ПЛИТЫ МОДЕЛЬНЫЕ СТАЛЬНЫЕ СО СМЕННЫМИ МЕТАЛЛИЧЕСКИМИ ВКЛАДЫШАМИ ДЛЯ ОПОК РАЗМЕРАМИ В СВЕТУ 1000×800 мм НА ФОРМОВОЧНЫЕ ЛИТЕЙНЫЕ МАШИНЫ С ПОВОРОТОМ ПОЛУФОРМЫ БЕЗ ДОПРЕССОВКИ

ГОСТ 20116—74

Изменение № 1 ГОСТ 20116—74 Плиты модельные стальные со сменными металлическими вкладышами для опок размерами в свету 1000×800 мм на формовочные литейные машины с поворотом полуформы без допрессовки. Конструкция и размеры

Черт. 2

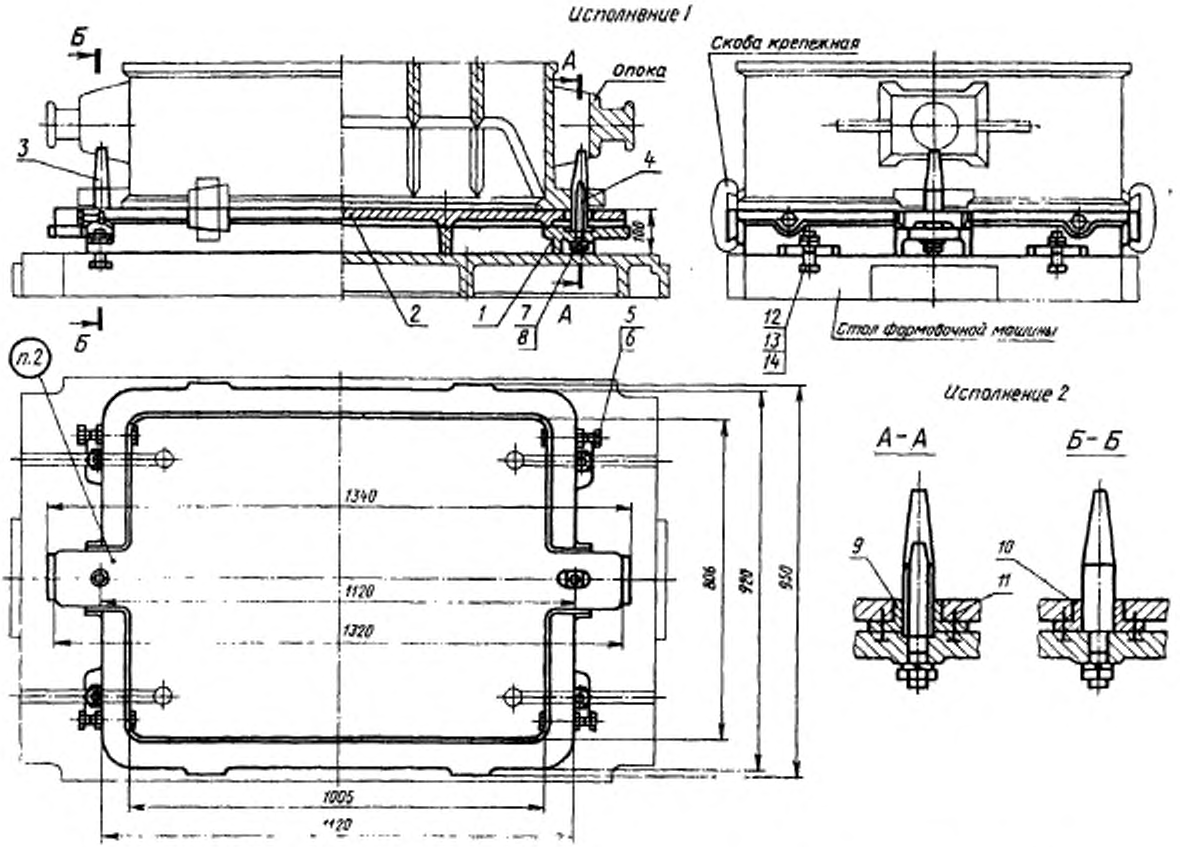
Пункты 1, 3. Чертежи 1, 2. Заменить слова: «Теоретическая масса» на «Масса, не более».

Пункт 3. Чертеж 2. Заменить обозначения: A_3 на H8; A_4 на H11.
Пункт 5. Заменить ссылку: ГОСТ 20131—74 на ГОСТ 20131—80.

Черт. 1

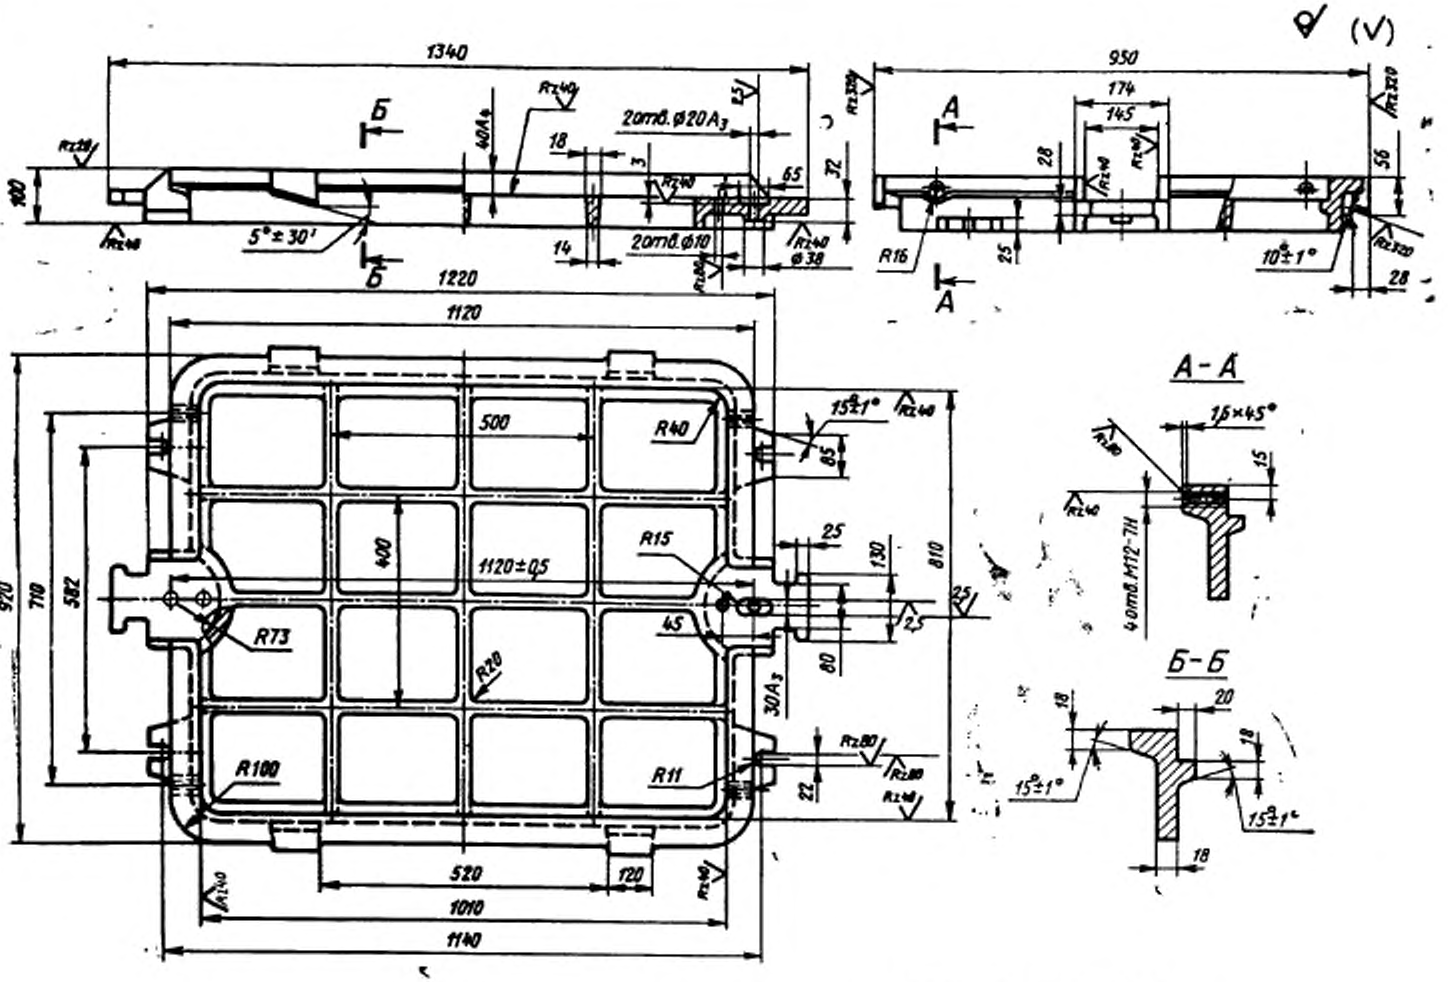
Пункт 1. Чертеж 1. Подрисуночная подпись. Заменить обозначение болта (поз. 12): М20×70.66.05 по ГОСТ 7808—70 на 7002—2585 по ГОСТ 13152—67.
